**VARIANTE PARZIALE ALL'ALLEGATO 1 DEL REGOLAMENTO URBANISTICO PER  
MODIFICA SCHEDA NORMA COMPARTO 5-IRU-2 " RISTRUTTURAZIONE E  
SOPRAELEVAZIONE DI FABBRICATO ESISTENTE ATTUALMENTE ADIBITO A SALA  
CINEMATOGRAFICA" IN CASTIGLIONCELLO.**

**CONTRODEDUZIONI ALLE OSSERVAZIONI  
ai sensi art. 17 L.R.T. n. 1/2005**

**REGISTRO DELLE OSSERVAZIONI**

quadro conoscitivo:  
viabilità e parcheggi

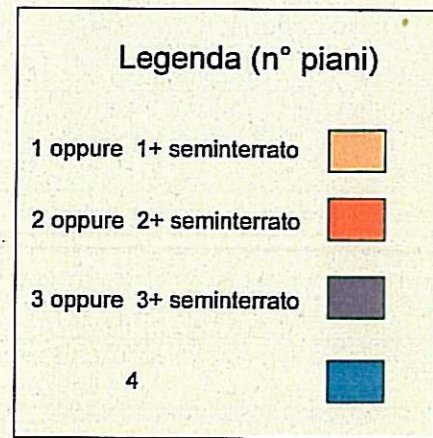
- a) Si richiede di integrare la variante con un adeguato quadro conoscitivo del contesto territoriale di riferimento esteso a un congruo intorno e effettuare le verifiche di compatibilità paesaggistica e urbanistica. In particolare riferimento ad accessibilità e parcheggi.
- b) Ricondurre i parametri dimensionali a quelli del regolamento regionale 3/R ed esplicitare le eventuali modifiche dimensionali della sala cinematografica e delle sue pertinenze.
- c) Si rileva la delicatezza del contesto paesaggistico e il valore dell'edificato storico dell'intorno. Si richiede pertanto una verifica della compatibilità delle altezze in relazione alla visibilità dell'intervento da un congruo ambito di riferimento, dalla costa e dall'interno (principali punti di vista panoramici e dalla viabilità principale) ed eventualmente introdurre idonee opere di mitigazione paesaggistica nell'intervento.

- In merito al presente punto vedi tav del quadro conoscitivo: *viabilità e parcheggi*.

quadro conoscitivo:  
verifica altezze dei fabbricati

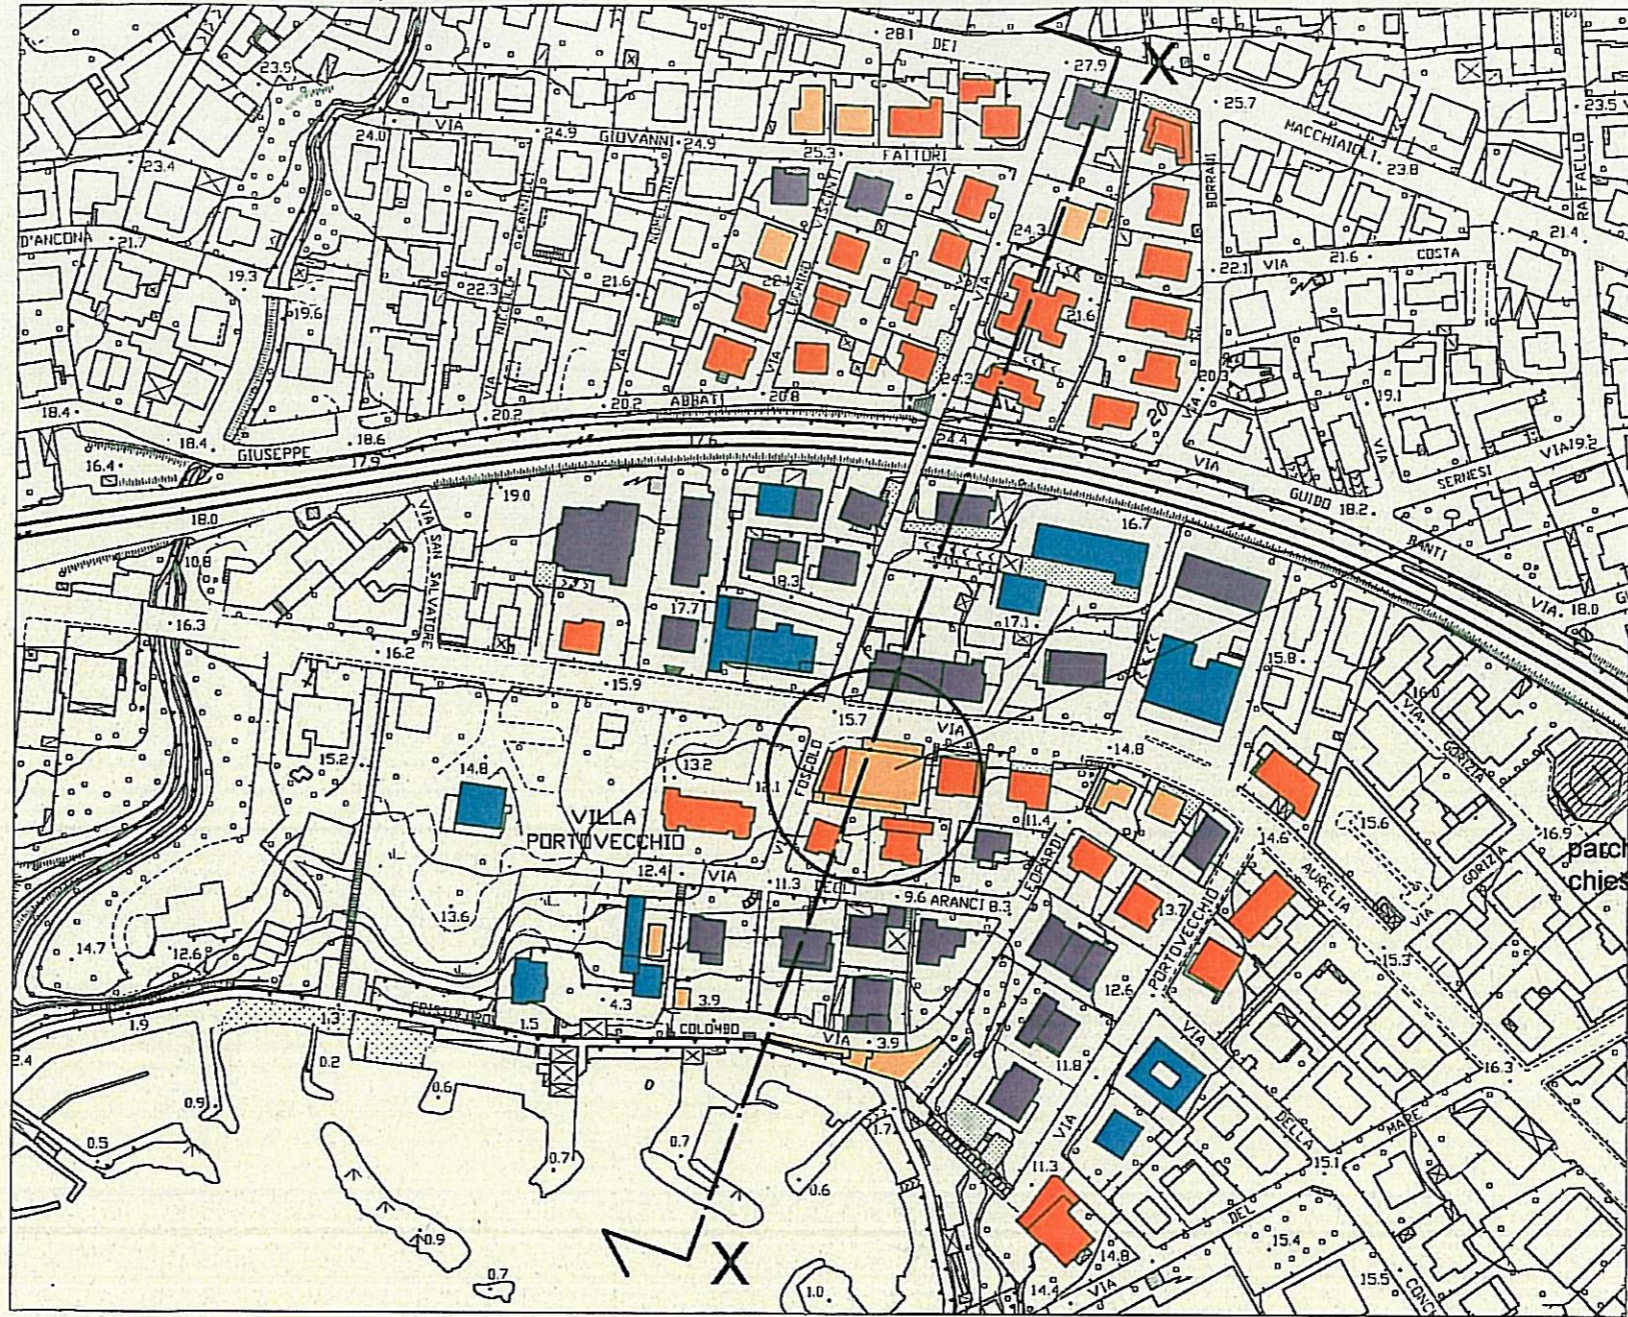
*Verifica altezze in relazione alla visibilità dell'intervento* - Dato il contesto paesaggistico di pregio, l'osservazione richiede una verifica delle altezze in relazione alle visuali.

Si è proceduto alla verifica degli aspetti messi in luce attraverso una attenta ricognizione del tessuto urbano: si sono rilevate le altezze dei fabbricati, individuati i punti di vista sensibili con le visuali e gli scorci prospettici. Queste informazioni sono state riportate negli schemi grafici allegati con planimetria e sezione territoriale significativa allo scopo di evidenziare la relazione tra l'oggetto della variante e l'intorno urbano. La verifica e i riscontri effettuati dimostrano l'irrelevanza dell'ampliamento in oggetto in relazione all'edificato adiacente e limitrofo. Il fabbricato si colloca in posizione assai arretrata rispetto alla linea di costa (in "terza fila" ) pertanto dalla costa (dalla passeggiata) non risulta visibile, nascosto dagli altri fabbricati e dai numerosi alberi esistenti. Allo stesso modo la visuale non cambia se ci collochiamo a monte del fabbricato. Dal ponte sulla ferrovia che rappresenta il punto più alto di visibilità, il volume in variante non può essere percepito. L'unico punto di vista dal quale si può percepire il limitato incremento in altezza è quello indicato in planimetria con il n° 1.

- In merito al presente punto, vedi tav. del quadro conoscitivo: *crescita urbana, altezze fabbricati, schema punti di vista fotografici, prospetto su via Aurelia.*
